*Resolució de la directora general d'Harmonització Urbanística i Avaluació Ambiental per la qual es formula la declaració d'impacte ambiental del projecte de Parc Fotovoltaic Son Carbons, polígon 14, parcel·les 141, 143, 144, 145, 146, 147 i 158 del TM de Capdepera, promogut per Energia Neta Mallorca, SL. (exp. 46A/2025)*

**La declaració d'impacte ambiental del projecte de Parc Fotovoltaic Son Carbons, polígon 14, parcel·les 141, 143, 144, 145, 146, 147 i 158 del TM de Capdepera, promogut per Energia Neta Mallorca, SL., en els termes següents:**

Figura 3. Detall de la línia d'evacuació del parc fotovoltaic Son Carbons (d'uns 420 m de longitud) des de la parcel·la 144, passant per la parcel·la 158 i per la parcel·la 140, de titularitat privada i que no forma part del projecte, fins al CMM, també ubicat a la parcel·la 140. Font: EIA.

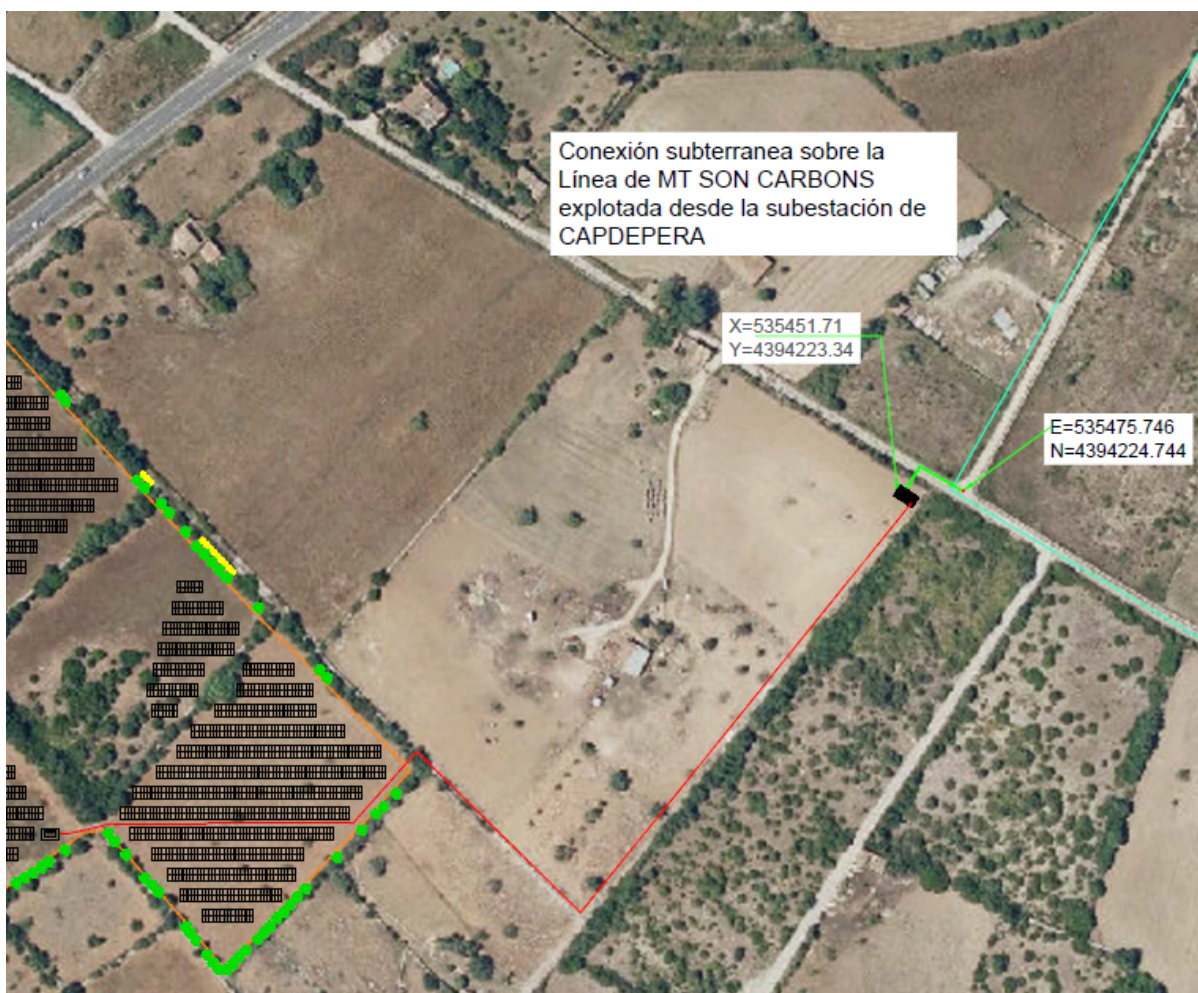
4. Seria convenient modificar el recorregut de la línia d'evacuació per tal de no travessar parcel·les privades i travessar només camins públics o privats existents, o zones públiques, i reduir així el seu impacte ambiental i paisatgístic. Així mateix convé analitzar la possibilitat de traslladar la ubicació de l'edificació auxiliar CMM a una de les parcel·les que formen part del parc fotovoltaic.

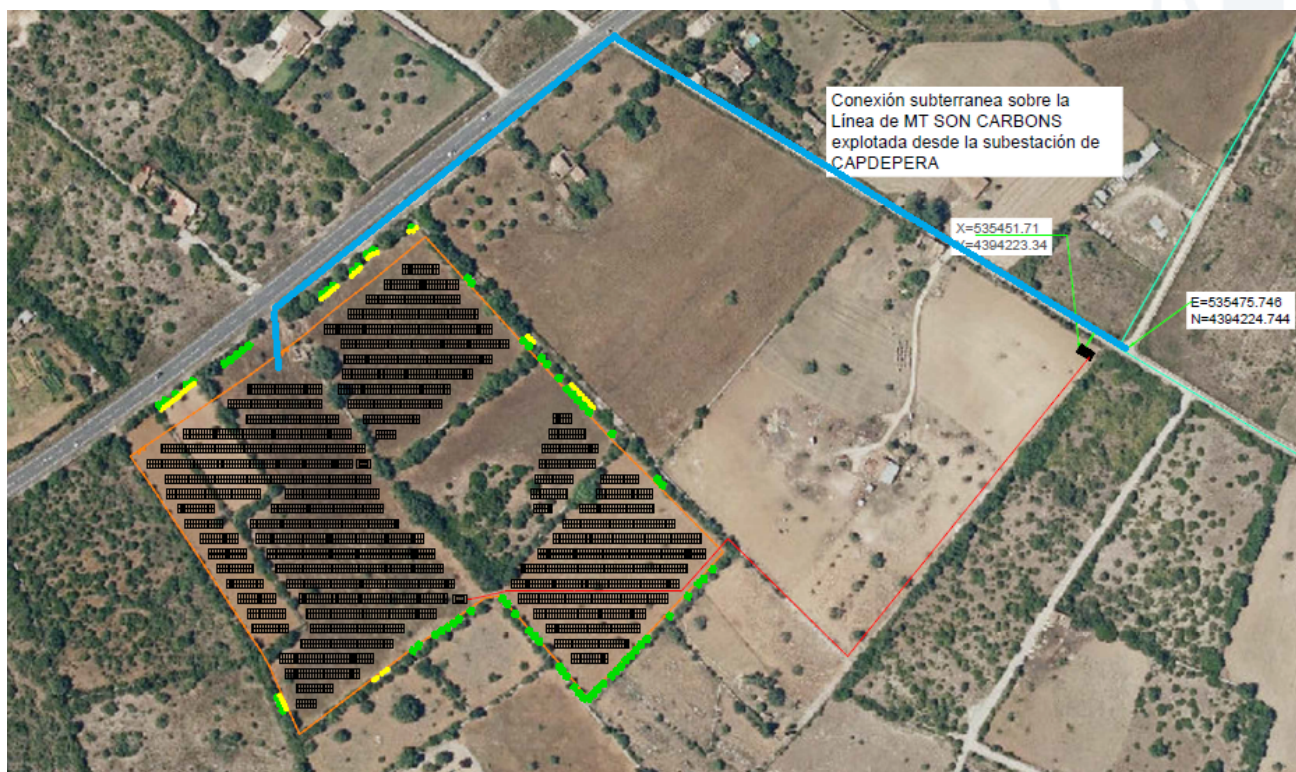
*Per tot això, seria convenient modificar el recorregut de la línia d'evacuació per tal de no travessar parcel·les privades i travessar només camins públics o privats existents o zones públiques per reduir l'impacte ambiental i paisatgístic».*

D'acord amb l'anteriorment esmentat, es considera necessari que es valori modificar el traçat de la línia d'evacuació perquè aquesta discorri en paral·lel pel marge inferior de la Ma-15, dins l'APT de carreteres, fins al camí públic de Son Font i des d'aquí, fins al punt de connexió amb la línia de MT Son Carbons. Aquest canvi, implicaria també el canvi d'ubicació de la CMM projectat a la parcel·la 140, que es podria ubicar dins alguna de les parcel·les que conformen el PFV Son Carbons. Abans de dur a terme aquesta actuació, atès que no s'ha realitzat cap estudi de radiacions electromagnètiques, s'haurà d'avaluar prèviament el nivell d'emissions del camp electromagnètic al qual estarien sotmesos els veïns dels habitatges propers.

D'acord amb tot l'anteriorment esmentat, es considera necessari que es modifiqui tant el traçat de la línia d'evacuació com la ubicació del CMM, fora de la parcel·la 140; atès que hi ha una altra alternativa pel traçat de la línia, que ambientalment suposa una menor afecció ambiental, ja que discorre per les mateixes parcel·les del PFV i per camí públic.

A més, d'acord amb l'indicat a la resolució del Servei de Patrimoni del Consell Insular de Mallorca, **s'han de conservar les parets de pedra en sec que delimiten les parcel·les** que conformen el PFV. D'aquesta manera, el traçat de la línia d'evacuació discorreria soterrada per les parcel·les 144 i 141 i sortiria per l'accés de la parcel·la 141 amb la Ma-15, per la zona on no hi ha parets de pedra en sec, fins al marge de la Ma-15, dins l'APT de carreteres i fins al camí públic de Son Font. Aquesta alternativa al traçat evita l'afecció a les parets de pedra en sec presents a la zona de la parcel·la 158, limítrof amb la parcel·la 140, per on hauria de passar la línia d'evacuació.

S'ha de modificar el traçat de la línia d'evacuació (d'acord amb les consideracions tècniques indicades anteriorment) per a que aquesta discorri en paral·lel pel marge inferior de la Ma-15, dins l'APT de carreteres, fins al camí públic de Son Font i des d'aquí, fins al punt de connexió amb la línia de MT Son Carbons. Aquest canvi, implica també el canvi d'ubicació de la CMM projectada a la parcel·la 140, que s'ha d'ubicar dins alguna de les parcel·les que conformen el PFV Son Carbons. **Abans de dur a terme aquesta actuació**, atès que no s'ha realitzat cap estudi de radiacions electromagnètiques, s'haurà d'avaluar prèviament el nivell d'emissions del camp electromagnètic al qual estarien sotmesos els veïns dels habitatges propers.

Figura 13. Projectes d'equipament d'energia renovable de més de 100 KW en tramitació (color rosa) i aprovats (color blau), presents en un radi de 3 km del PFV Son Carbons. Font: IdelB.

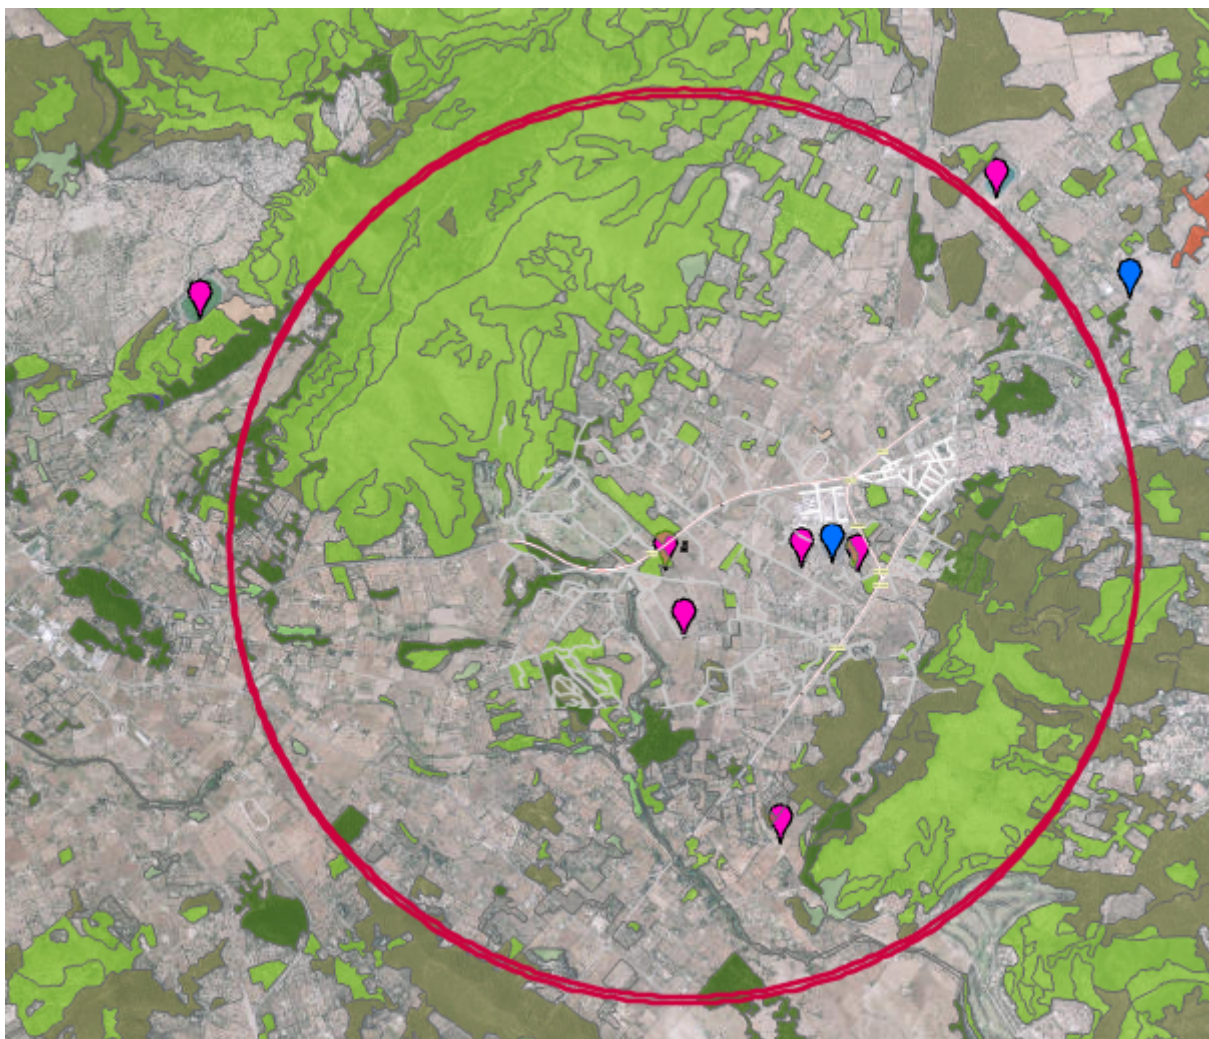
8.3 - No obstant l'anterior, de la consulta a la capa de producció i distribució energètica a les Illes Balears del visor de l'IdelB, es conclou que en un radi de 3 km del PFV Son Carbons, actualment hi ha en tramitació altres 3 parcs fotovoltaics, la qual cosa posa de manifest l'enorme pressió a la qual es sotmetrà una zona classificada com a d'alt valor paisatgístic d'acord amb el PTIM, en cas que s'aprovin tots els projectes en tramitació.

D'acord amb l'indicat a la llei 21/2013, d'Avaluació Ambiental, l'efecte sinèrgic és aquell que es produeix quan l'efecte de la presència simultània de diversos agents, suposen una incidència ambiental major que l'efecte de la suma de les seves incidències individuals contemplades de forma aïllada.
